INFORME N° 00708-2020- SENACE-PE/DEAR

ASUNTO : Absolver determinadas consultas planteadas por la Oficina
de Asesoría Jurídica

REFERENCIA : Expediente N° T-MEIAD-00055-2018 (DC-262), recurso
de apelación presentado por Terminal Portuario Paracas
contra las Resoluciones Directorales N° 0073-2020-
SENACE-PE/DEIN y N° 00095-2020-SENACE- PE/DEIN

Figura 8 Inundación considerando el nuevo muro perimétrico

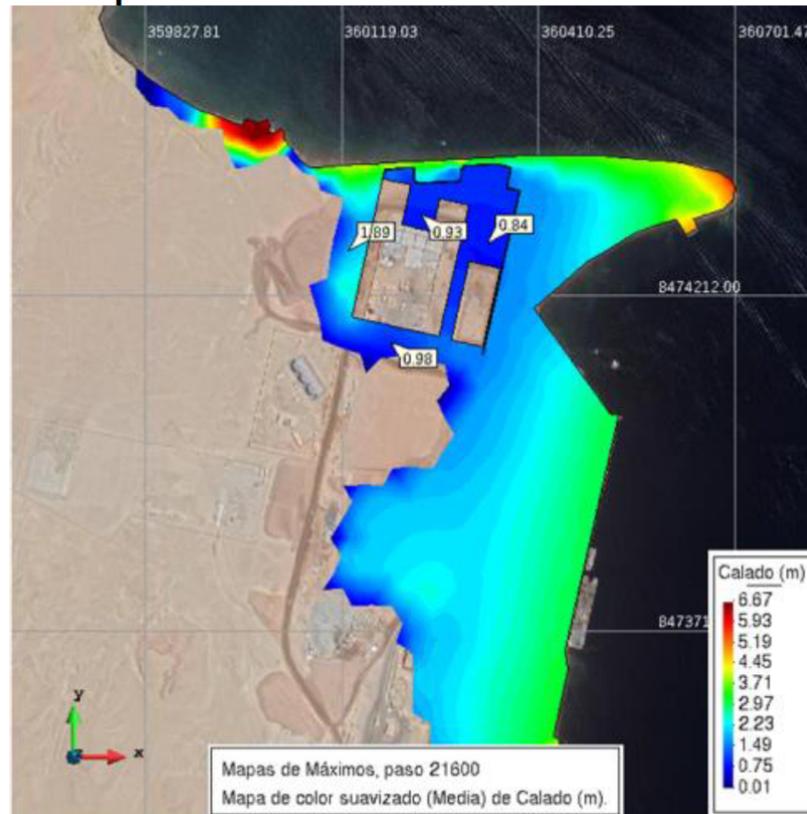
15. Por lo que, considerando que zona del ACM incluye dentro de su área todos los subcomponentes como el área de almacenamiento del mineral, la zona de facilidades, patio de maniobras, zona de lavado y aspirado de camiones, balanzas, poza de sedimentación y sistema decantador (numeral 3.8.1.2 Área y Capacidad de la MEIA del Trámite TMEIAD-0055-2018).

16. Se puede concluir que DEIN al referirse "**riesgo de inundación de la zona de ACM en su zona norte y este**" hace referencia al riesgo de inundación de todos los subcomponentes ubicados en la zona norte y este de la inundación; es decir la zona de facilidades, patio de maniobras, zona de lavado y aspirado de camiones, balanzas, poza de sedimentación y sistema decantador.
